高浜発電所 1、2号機

使用済燃料ピット用中性子吸収棒集合体の削除
に係る設計及び工事計画変更認可申請について

2020年 5月 21日

関西電力株式会社

図 既工事計画における各領域での貯蔵可能な燃料の条件

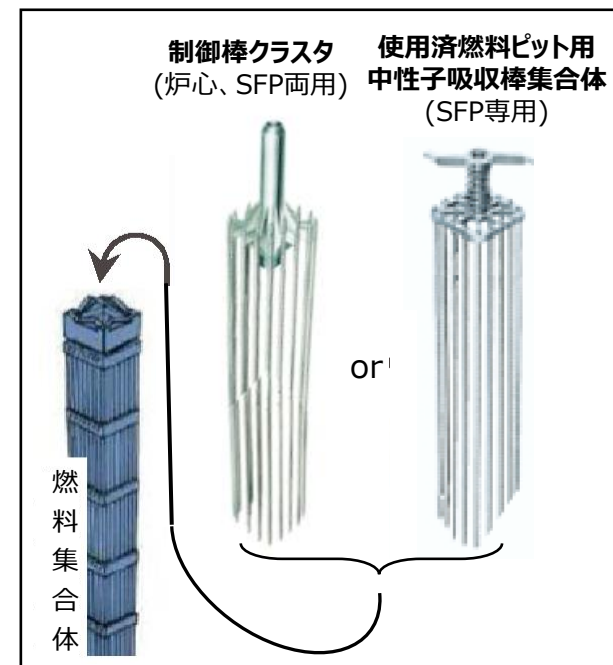
- 高浜1,2号機の既工事計画では、実用発電用原子炉及びその附属施設の技術基準に関する規則（以下、技術基準規則）第69条のうち、SFP未臨界性に係る要求への適合のため、使用済燃料ピット用中性子吸収体として「制御棒クラスタ若しくは使用済燃料ピット用中性子吸収棒集合体※」を使用する設計とし、平成28年6月10日に認可を得ている。

燃料の燃焼度および使用済燃料ピット用中性子吸収体の挿入の有無により貯蔵エリアを管理する。

SFP未臨界性維持のための使用済燃料ピット用中性子吸収体として、制御棒クラスタ若しくは使用済燃料ピット用中性子吸収棒集合体を使用する設計から、制御棒クラスタのみを使用する設計へ変更する。
